TESTO UNICO

NORME TECNICHE PER LE COSTRUZIONI

VERSIONE 30 MARZO 2005

RACCOLTA DEI COMMENTI

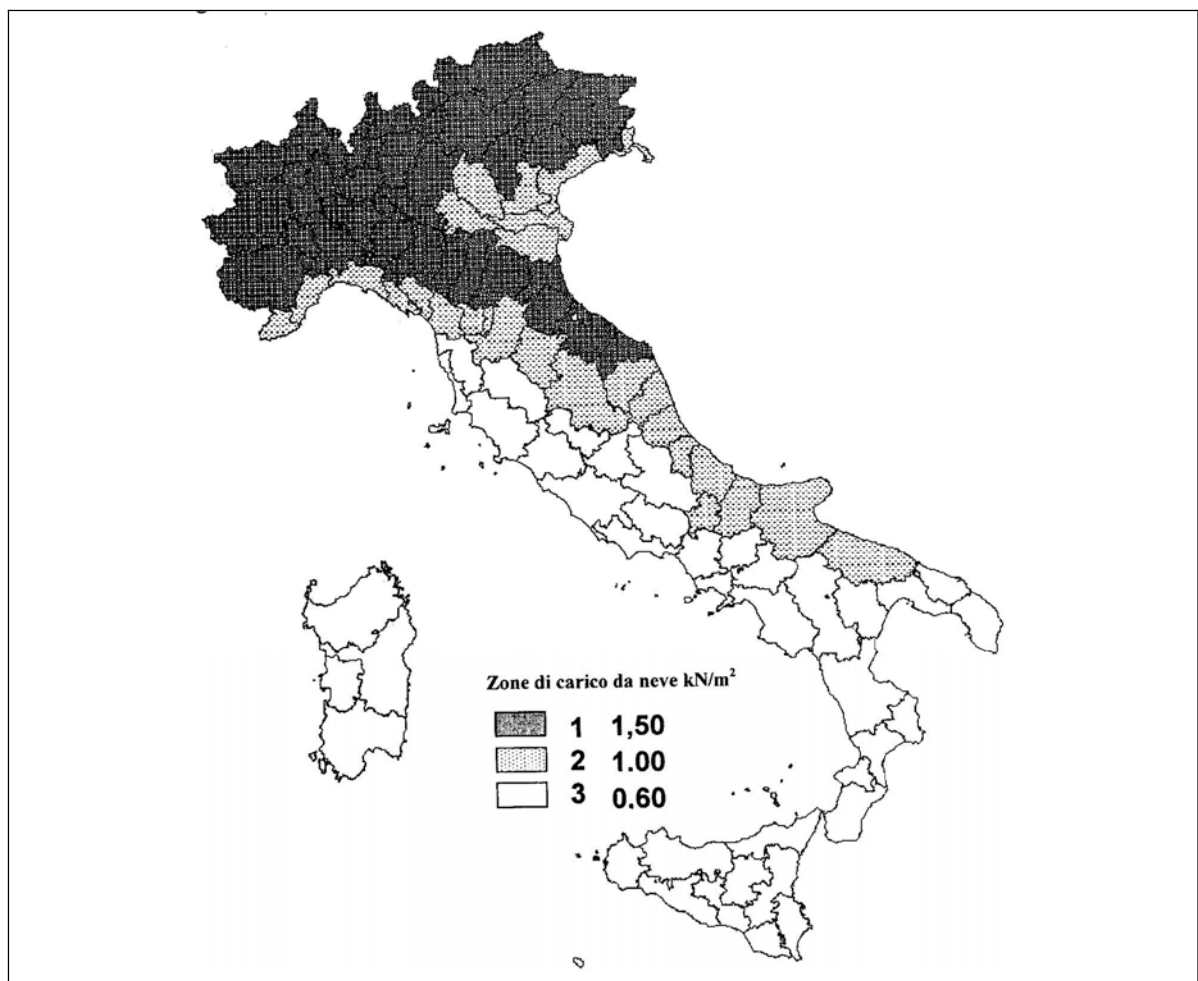
3.5.3 Carico di neve al suolo (pp. 75-77) – La mappa di carico di neve al suolo di Fig. 3.5.1 e le relative formule delle Tab. 3.5.II /III /IV sono quelle del D.M. vigente. I dati aggiornati sono quelli comparsi nella bozza ottobre 2001 di aggiornamento del D.M. di cui si riproduce qui nel seguito la mappa e le relative formule di variazione del carico di neve con l'altitudine.

ZONA I

$$q_{sk} = 1,50 \text{ kN/m}^2 \quad a_s \leq 200 \text{ m}$$

Per le province di: Aosta, Belluno, Bergamo, Biella, Bolzano, Brescia, Como, Cuneo, Lecco, Pordenone, Sondrio, Torino, Trento, Udine, Verbania, Vercelli, Vicenza:

$$q_{sk} = 1,28 \left[1 + \left(\frac{a_s}{481} \right)^2 \right] \text{ kN/m}^2 \quad a_s > 200 \text{ m}$$

Per le province di: Alessandria, Ancona, Asti, Bologna, Cremona, Forlì, Lodi, Milano, Modena, Novara, Parma, Pavia, Pesaro e Urbino, Piacenza, Ravenna, Reggio Emilia, Rimini, Treviso, Varese:

$$q_{sk} = 1,39 \left[1 + \left(\frac{a_s}{728} \right)^2 \right] \text{ kN/m}^2 \quad a_s > 200 \text{ m}$$

ZONA II

Province:

Arezzo, Ascoli Piceno, Bari, Campobasso, Chieti, Ferrara, Firenze, Foggia, Genova, Gorizia, Isernia, La Spezia, Lucca, Macerata, Mantova, Massa Carrara, Padova, Perugia, Pescara, Pistoia, Prato, Rovigo, Savona, Teramo, Trieste, Venezia, Verona

$$q_{sk} = 1,00 \text{ kN/m}^2 \quad a_s \leq 200 \text{ m}$$

$$q_{sk} = 0,85 \left[1 + \left(\frac{a_s}{481} \right)^2 \right] \text{ kN/m}^2 \quad a_s > 200 \text{ m}$$

ZONA III

Province:

Agrigento, Avellino, Benevento, Brindisi, Cagliari, Caltanissetta, Caserta, Catania, Catanzaro, Cosenza, Crotone, Enna, Frosinone, Grosseto, L'Aquila, Latina, Lecce, Livorno, Matera, Messina, Napoli, Nuoro, Oristano, Palermo, Pisa, Potenza, Ragusa, Reggio Calabria, Rieti, Roma, Salerno, Sassari, Siena, Siracusa, Taranto, Terni, Trapani, Vibo Valentia, Viterbo.

$$q_{sk} = 0,60 \text{ kN/m}^2 \quad a_s \leq 200 \text{ m}$$

$$q_{sk} = 0,51 \left[1 + \left(\frac{a_s}{481} \right)^2 \right] \text{ kN/m}^2 \quad a_s > 200 \text{ m}$$

Essendo a_s l'altitudine s.l.m. della località espressa in m.

Questi dati aggiornati sono quelli inseriti nella bozza di Annesso tecnico Nazionale, essendo direttamente compatibili con il formato dell'Eurocodice.
